# **HENVENDELSER MODTAGET I HØRINGSPERIODEN**

## **FORSLAG TIL LOKALPLAN VED AMAGERBANEN NORD**

Offentlig høringsperiode fra den 15. november 2021 til den 10. januar 2022

### **Tegning 7c**

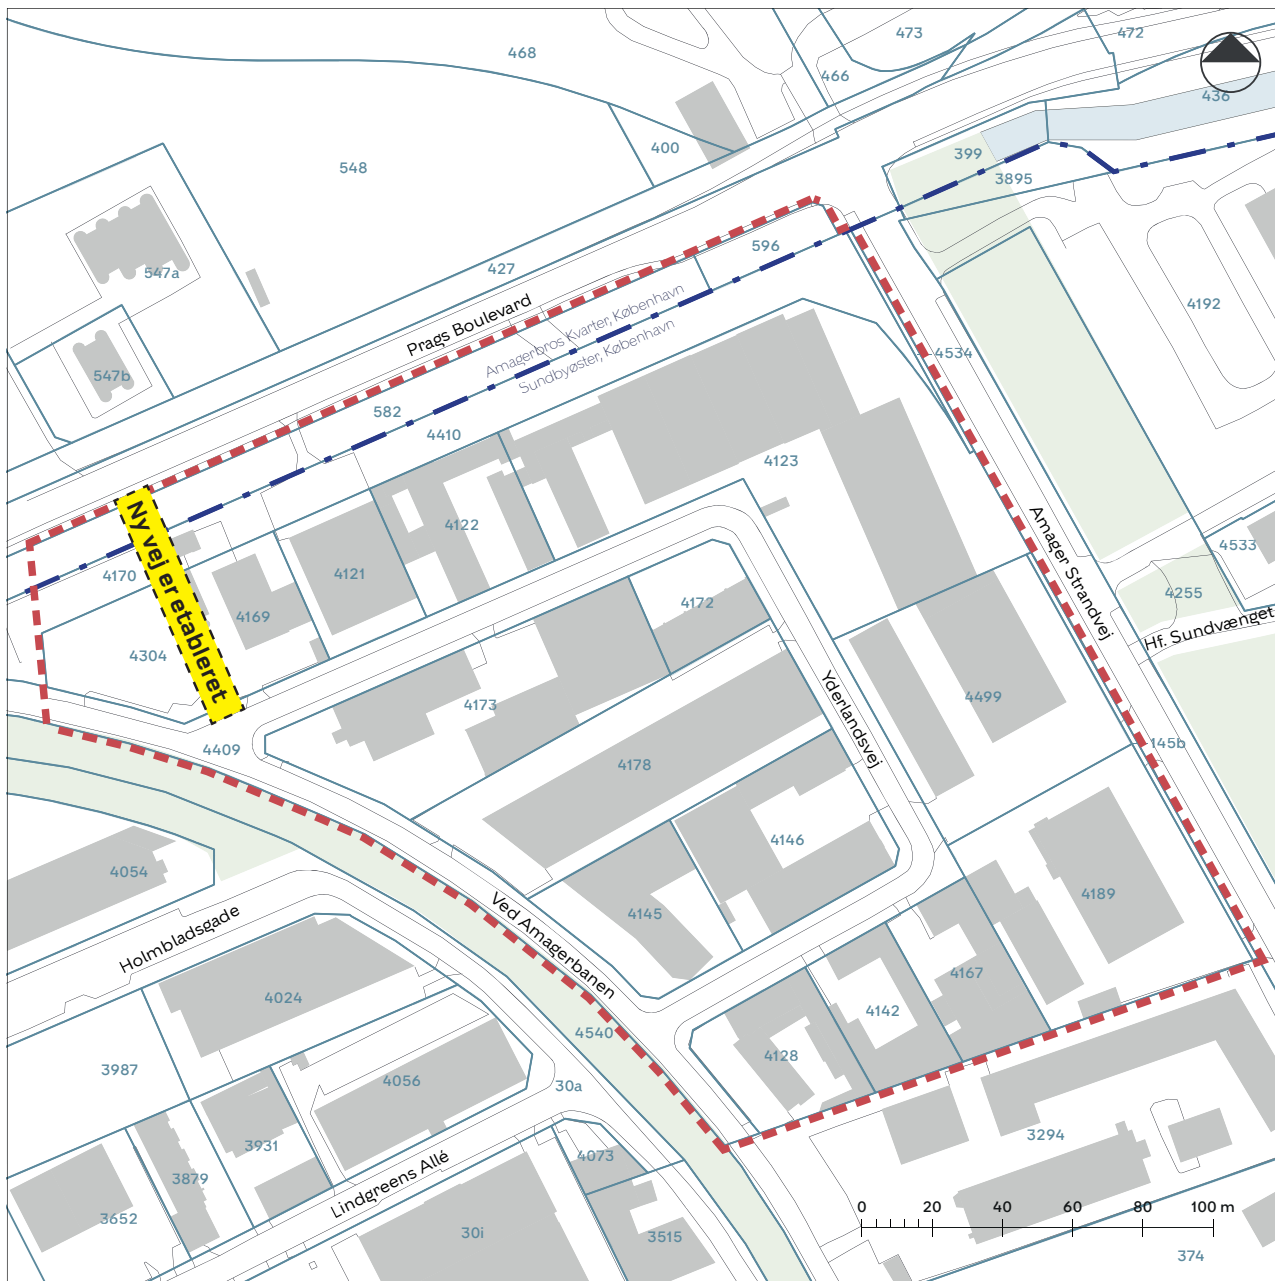
Beplantning: På tegning 7c er gård med almen bebyggelse og børneinst. benævnt med et 3 tal (træ over 15m). Dette ønskes ændret da der i denne gård planlægges med fuld p. kælder hvor et træ med højde over 15m vil være meget vanskeligt at løse. Her også taget den almene anlægsøkonomi i betragtning. Felt for plantning af træer ønskes udvidet til det markerede felt på bilag 7c.

## Tegning 2a · Anvendelse i stueetagen (1. etage)

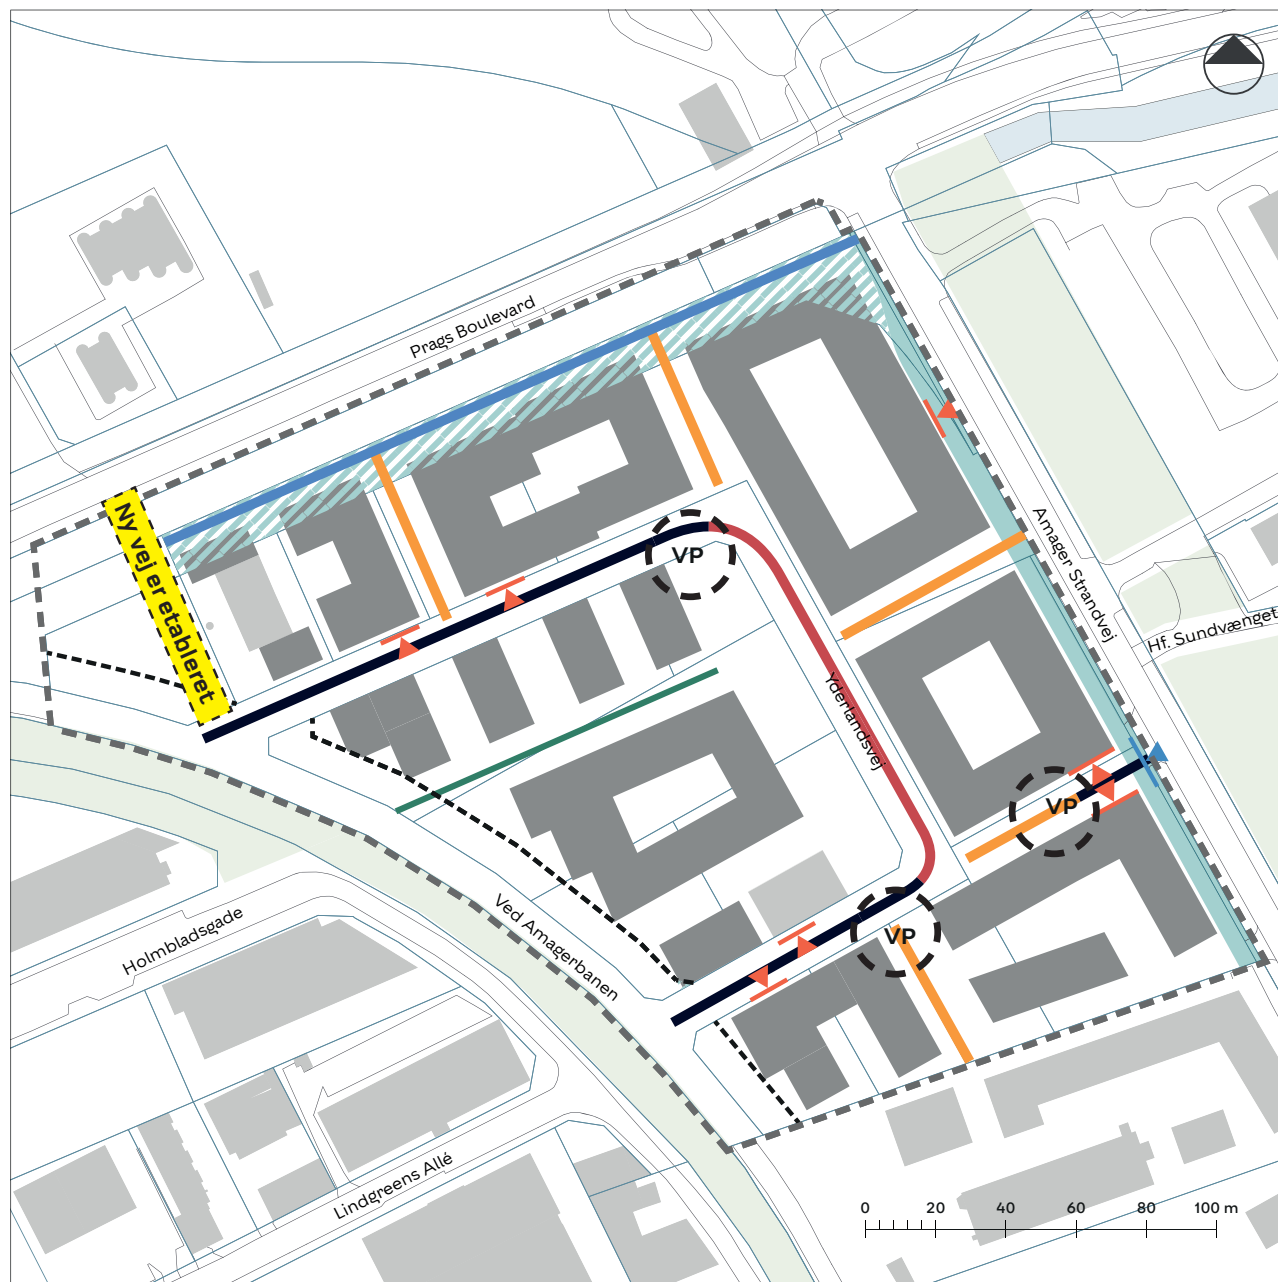
Efter ønske fra det almene boligselskab ønskes husdybde til 14 m på alle etager for ensidigt belyste ungdomsboliger, dette generelt for hele LP området.

”Serviceerhverv” ønskes ændret til ”Bolig eller serviceerhverv” i markerede felter

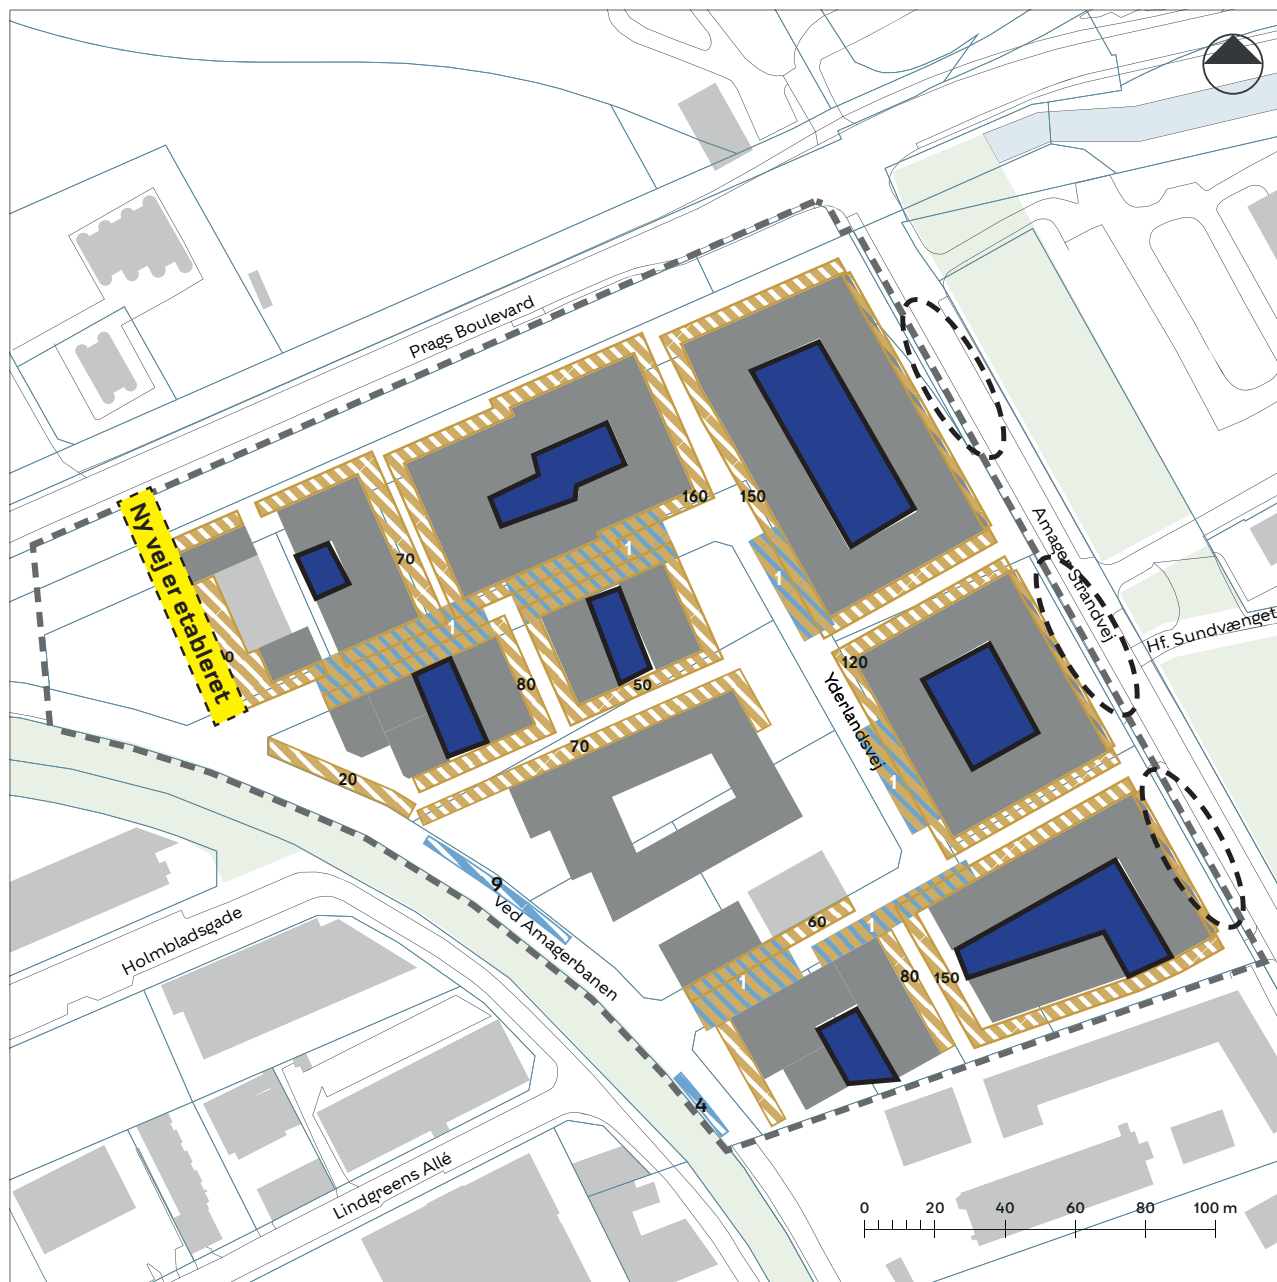
Grundejergruppen har ønske om, at markering VP fjernes fra tegning da tekst under § 4, stk. 3 – "Blinde veje skal forsynes med vendepladser" – bør være nok til at justere dette forhold. Ønsket er primært begrundet i at vejprojektet endnu ikke kendes og at VP evt. placeres andre steder vi ikke kender endnu og

dispensationsansøgninger bør undgås.

VP i markerede felter ønskes fjernet

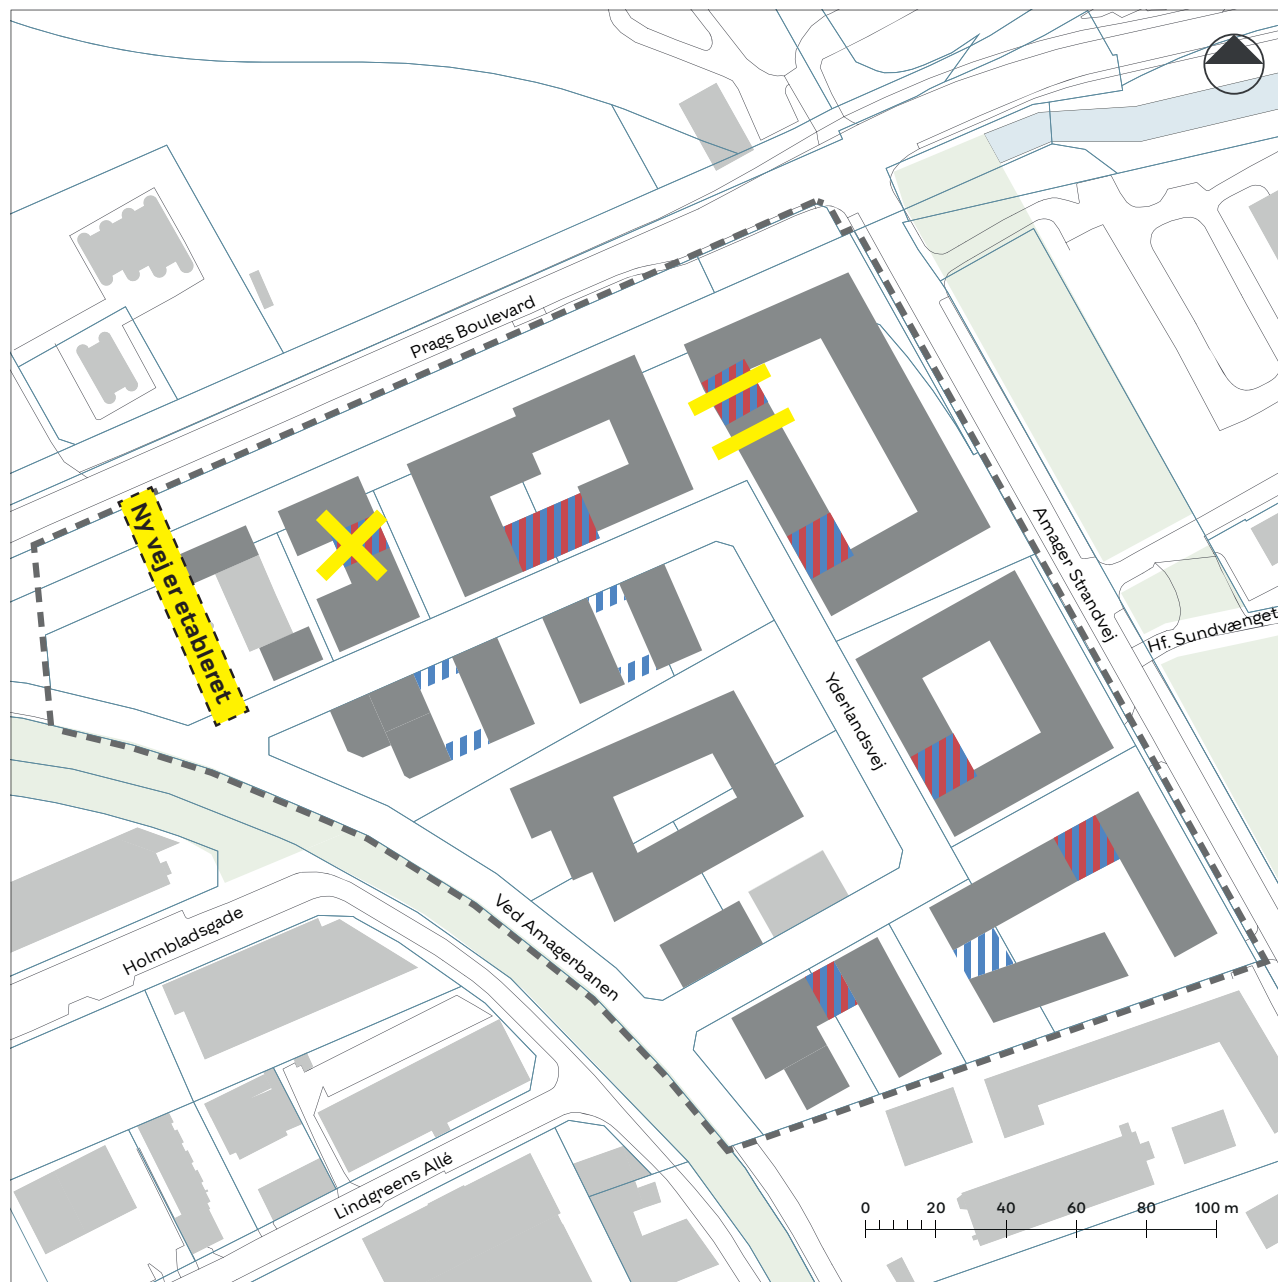
Bebyggelsens omfang og placering: Der ønskes tilføjet et trekantet byggefelt vest for det L-formede byggefelt på hjørnet af Yderlandsvej 2 og Ved Amagerbanen. Ønsket byggehøjde 2-3 etager. Det vil give mulighed for variation i byggeriet her hvor der er planer om at etablere en cafe med tagterrace med aftensol.

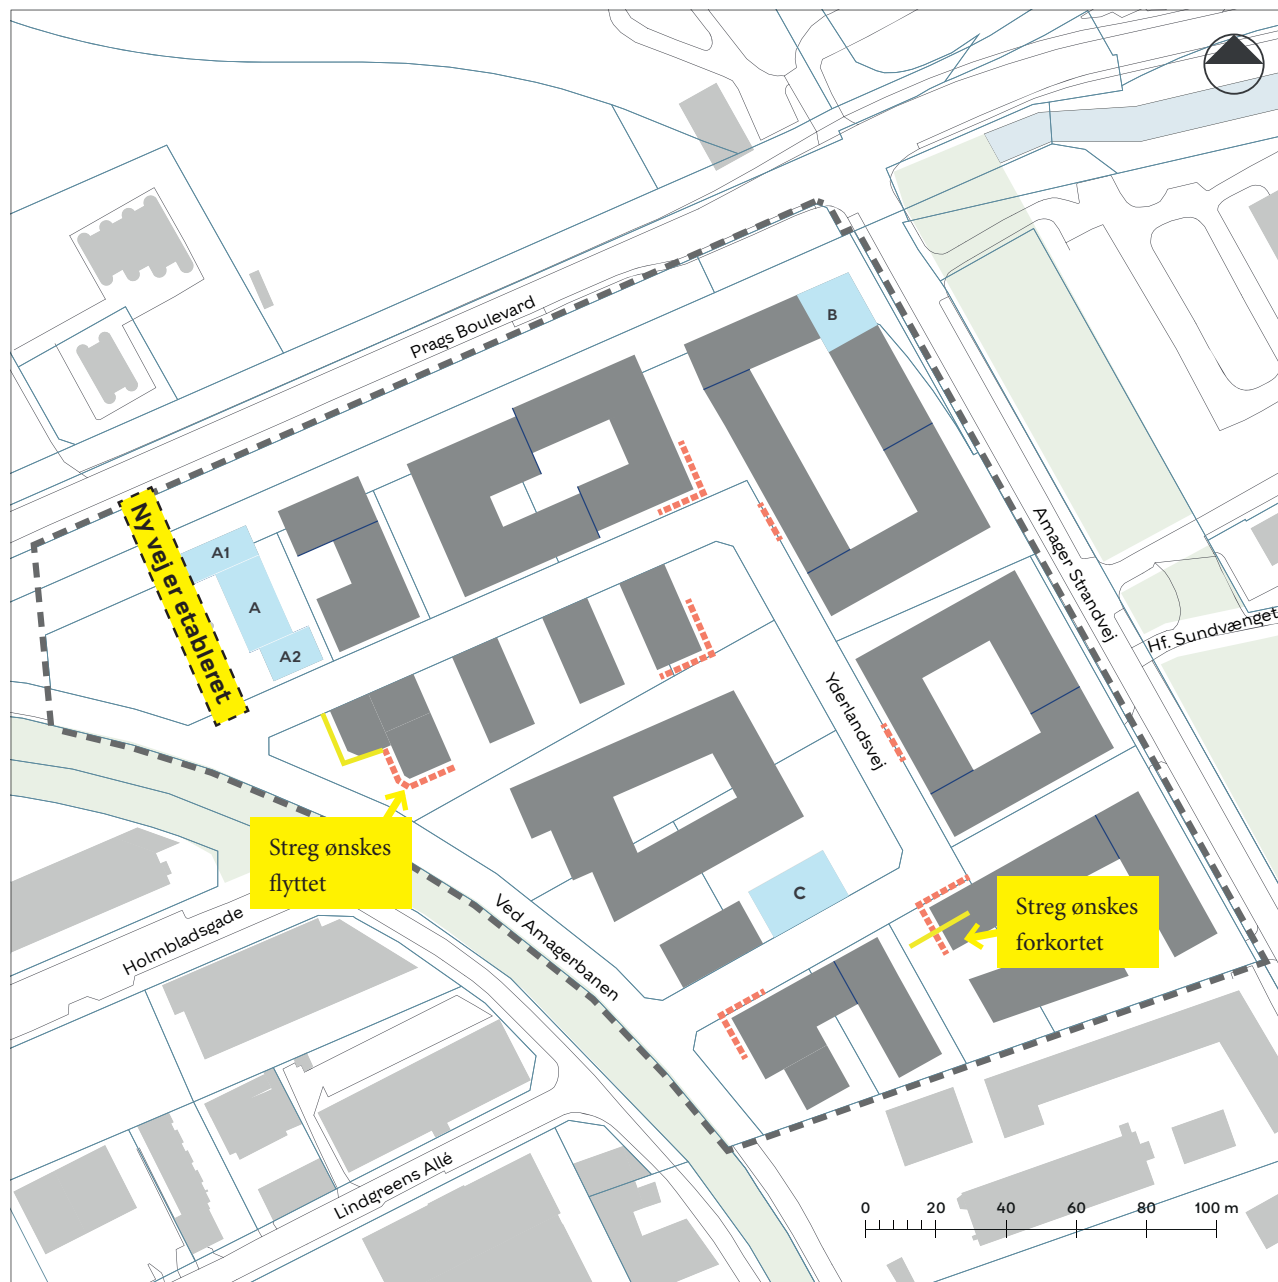
Der ønskes mulighed for at opføre de markerede bygninger i tegl. Og hver bygning bør have mulighed for at opføres i tegl på alle facader. Det må være utilsigtet at facaderegler betyder at der ikke kan vælges et primært facademateriale til alle facader.

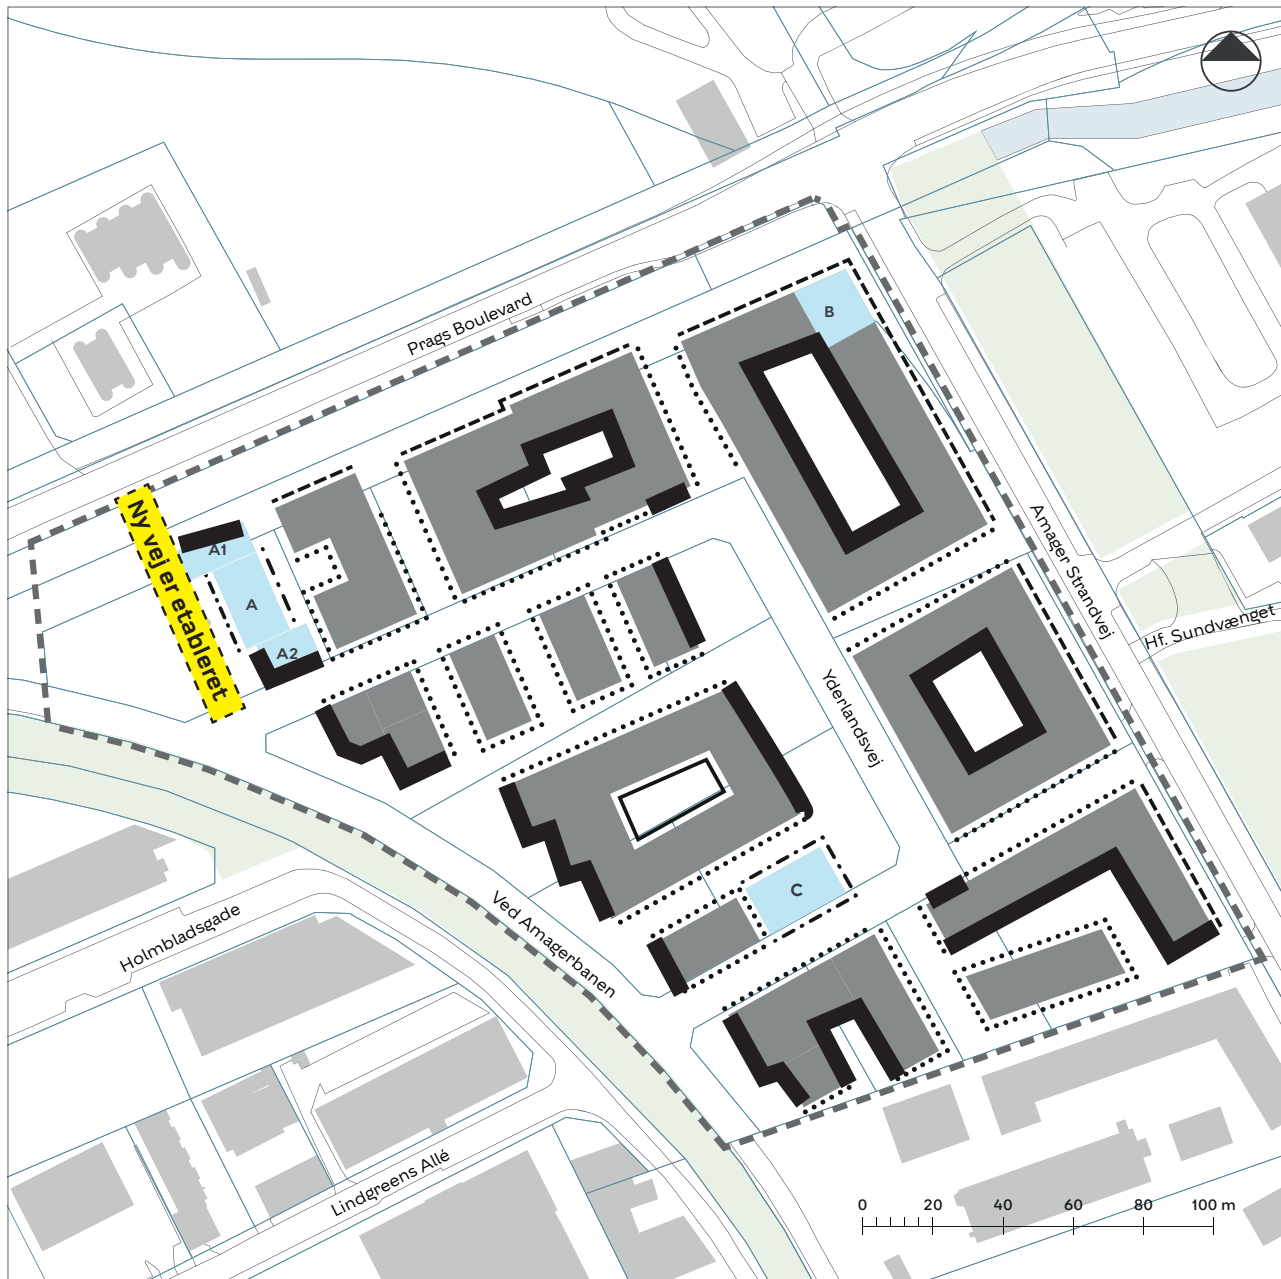
Streg ønskes flyttet

Streg ønskes forkortet
